JUNTA DE ACLARACIONES

LICITACION PUBLICA LOCAL No. AD/SC/024/2025 "SUMINISTRO E INSTALACION DE EQUIPOS DE AIRE ACONDICIONADO TIPO MINI SPLIT"

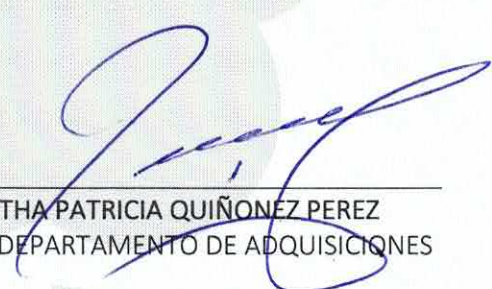
3.- Para el caso de los aires del área de gestión social solicitan 21 metros de tubería de cobre lo que da una distancia de 5.25m por equipo nos podría indicar la ubicación exacta de los equipos y en su caso si se requiriera tubería adicional se pagaría como costo extraordinario?

R.- Se agrega ubicación de los equipos evaporador y compresor en Gestión Social, considerar antes de la propuesta, ya que no habrá modificación del monto final propuesto por el proveedor.
